令和元年 7 月 24 日付け、原規規発第 1907243 号をもって設置変更許可を受け、令和元年 9 月 24 日付け総室発第 69 号をもって設置変更許可を申請（令和 2 年 11 月 16 日付け総室発第 78 号、令和 3 年 2 月 19 日付け総室発第 109 号、令和 3 年 10 月 15 日付け総室発第 61 号で一部補正）している東海第二発電所の発電用原子炉設置変更許可申請書の添付書類八の記載のうち、下記項目の記述及び関連図面等を次のとおり変更又は追加する。

東海第二発電所圧縮減容装置

適合のための設計方針（既許可と圧縮減容装置設置に伴う設計方針の比較）

第24図 固体廃棄物作業建屋平面図

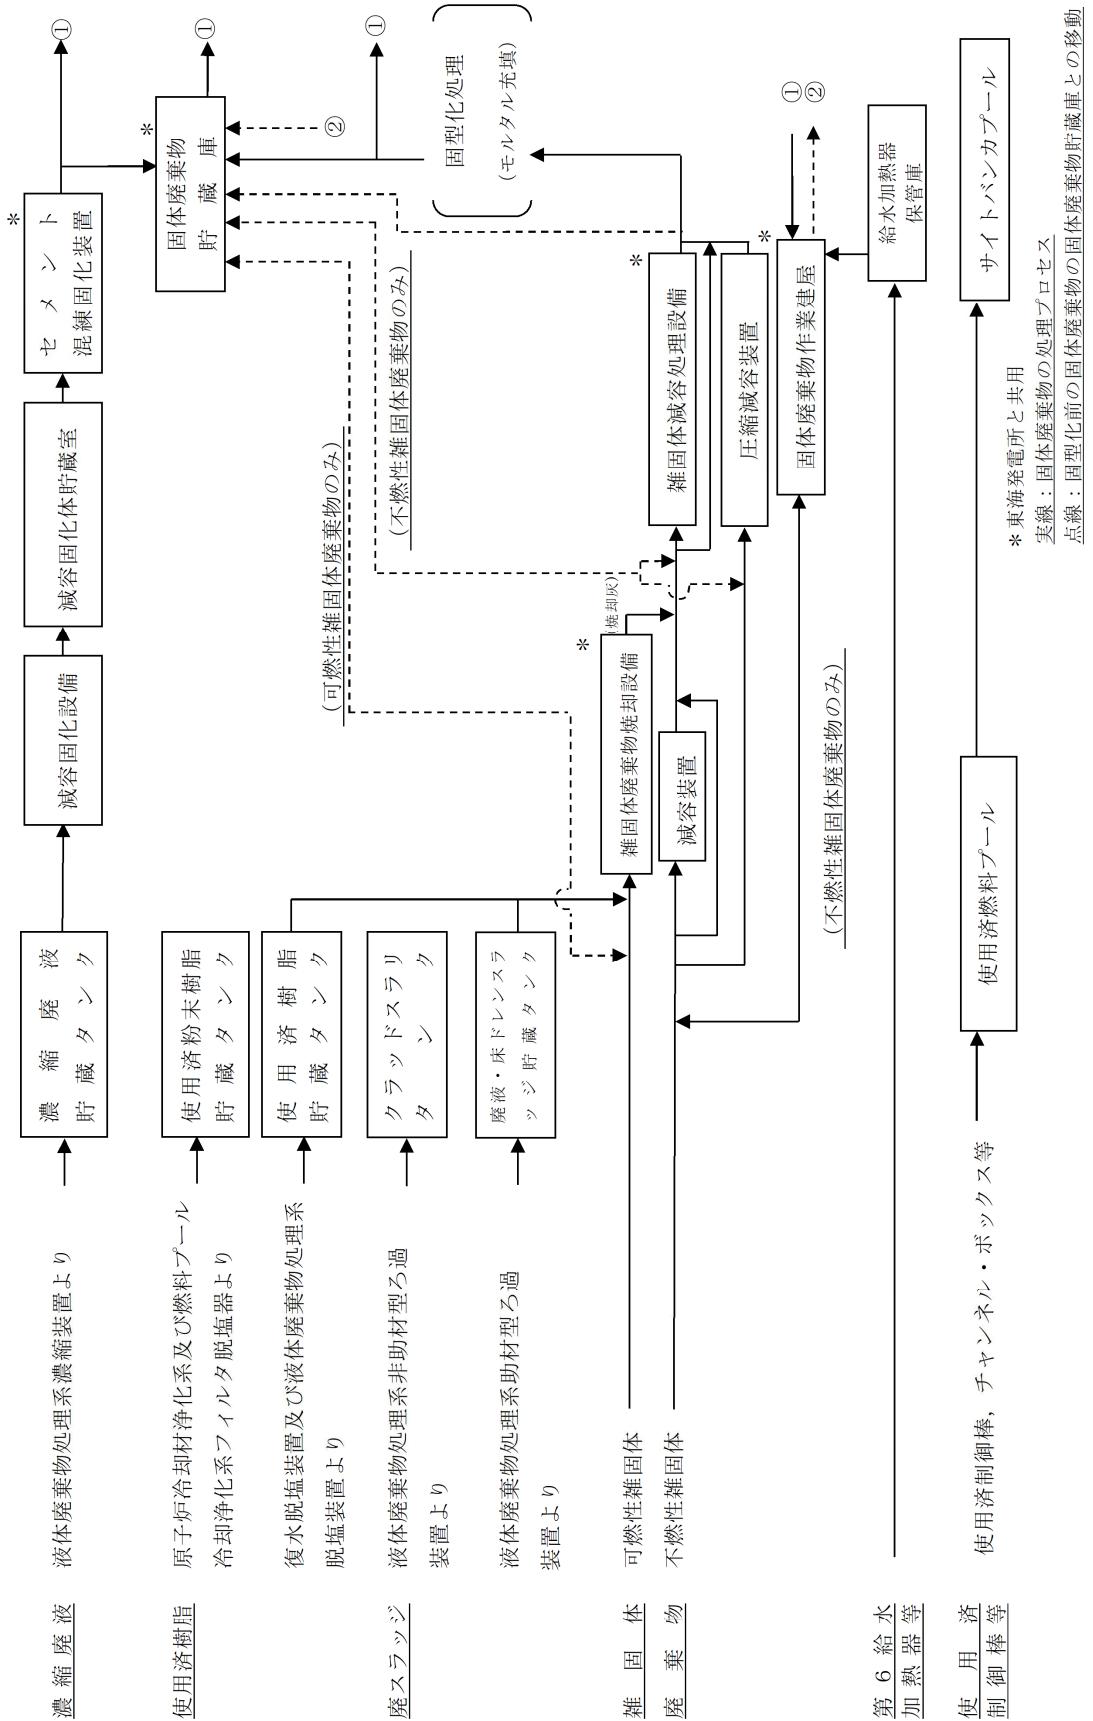
固体廃棄物作業建屋（廃棄体搬出作業エリア）は、200L ドラム缶で約 3,000 本を、廃棄事業者の廃棄施設へ廃棄するための検査及び搬出までの間、貯蔵保管する能力がある。

第 2.1-11 図 固体廃棄物作業建屋平面図

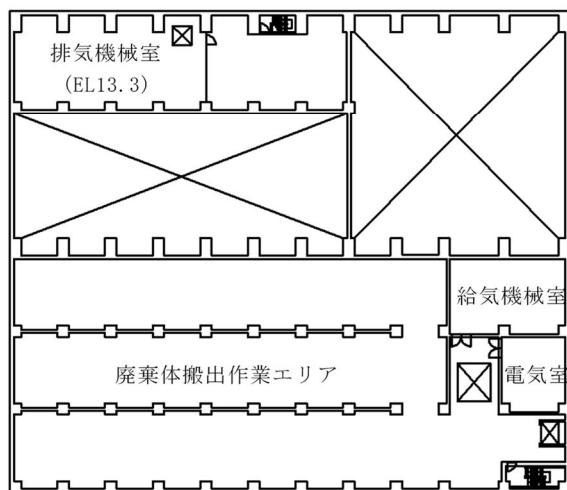
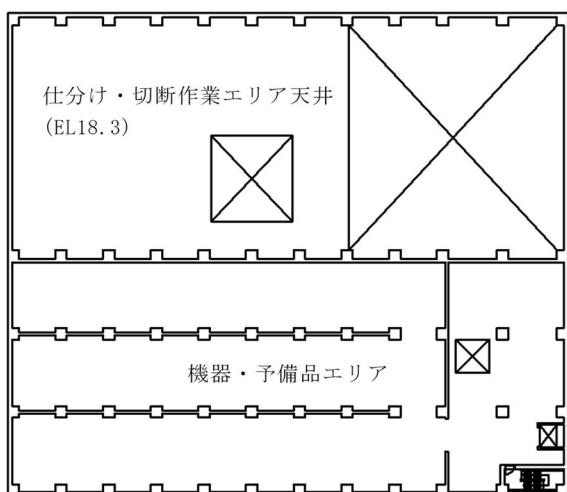
本建屋には、固体廃棄物を詰めたドラム缶を廃棄事業者の廃棄施設へ廃棄するための廃棄体搬出作業エリア、不燃性雑固体廃棄物及び給水加熱器保管庫に貯蔵保管した第6給水加熱器等の仕分け、切断を行う仕分け・切断作業エリア、圧縮減容装置で不燃性雑固体廃棄物の圧縮減容を行う圧縮減容処理エリア、固体廃棄物及び資機材の搬出入を行う搬出入エリア、資機材を保管する機器・予備品エリアが収容される。

第7.3-1 図 固体廃棄物処理系統概要図

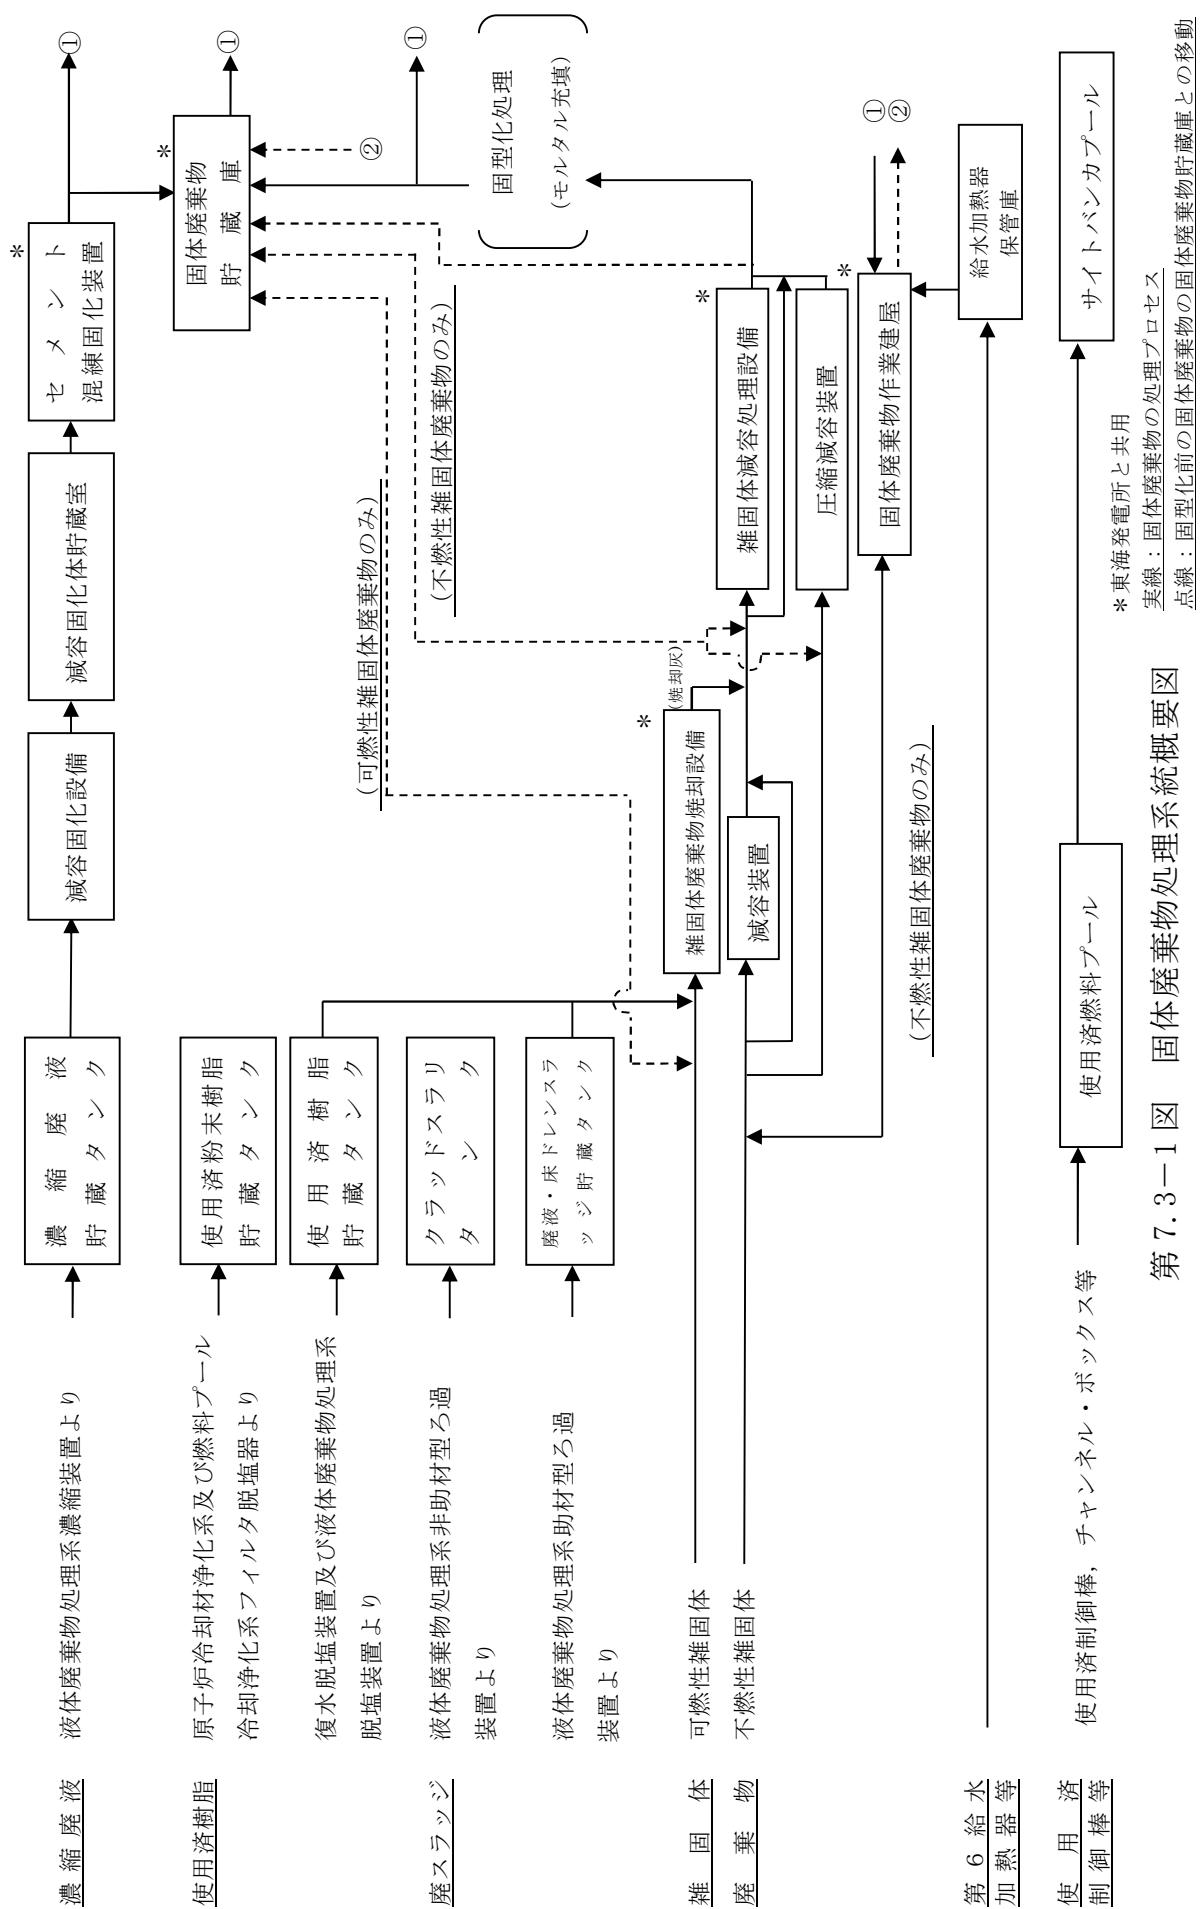
固体廃棄物処理系統概要図を第7.3-1図に示す。
